2.º REVISÃO DO PLANO DIRETOR MUNICIPAL DE PAREDES

Discussão Pública - Ficha de Ponderação

1. IDENTIFICAÇÃO DA PARTICIPAÇÃO
N.º DO PROCESSO : 163/24DP2RPDM
NIPG : 4114/24

4. LOCALIZAÇÃO DA PARCELA LOTE PROPRIEDADE

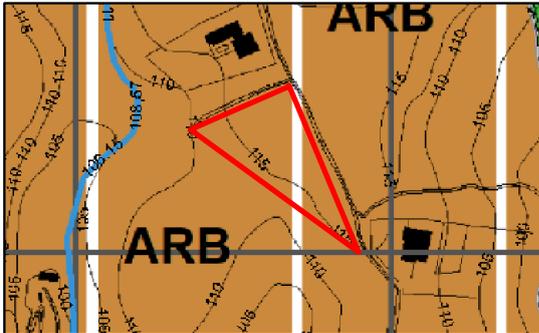
3. RESUMO DA EXPOSIÇÃO
<p>"Muito boa tarde. No âmbito da revisão do PDM, e decorrendo a fase de discussão pública, venho expor as razões que entendo serem razoáveis para que o terreno (terreno de família) assinalado seja considerado urbano. Assim, temos uma rua empedrada até ao fim. Temos Luz, Comunicações, fornecimento de água ao domicílio, e como sabem o Saneamento em fase de instalação. Há também um projeto da Junta de Freguesia de Recarei para fazer um acesso de viaturas e pedonal direto ao apeadeiro de Trancoso, em principio no fim do terreno. Moradia a cerca de 50 metros para norte e 20 metros para sul. Na rua Central de Seixagude paralela a esta a oeste, e salvo melhor opinião os terrenos até ao apeadeiro são urbanos. Posto isto agradeço pf a v/ análise para verificarem que estão reunidas todas as condições par o solicitado. aguardo uma resposta de V^{as} Ex^{as}. Obrigado</p> <p>"</p>

2. O terreno não está edificado nem urbanizado, embora possua algumas infraestruturas urbanas, existindo para o local um pedido de informação prévia favorável (47/22IP – com despacho de datado de 7/09/2023).

3. A pretensão situa-se na continuidade do solo urbano, numa área classificada como solo urbano desde o PDM de 2.ª geração, publicado em 2014, que foi integrada em solo rústico na proposta de revisão objeto de discussão pública.

4. Atentos que a proposta de Plano não prejudica direitos preexistentes e juridicamente consolidados, ao existente no sítio e lugar, à fase do procedimento de revisão e que a pretensão se conforma como substancial, considerando o disposto nas normas de delimitação dos perímetros urbanos e rurais concertadas com as tutelas, a pretensão foi parcialmente acomodada.
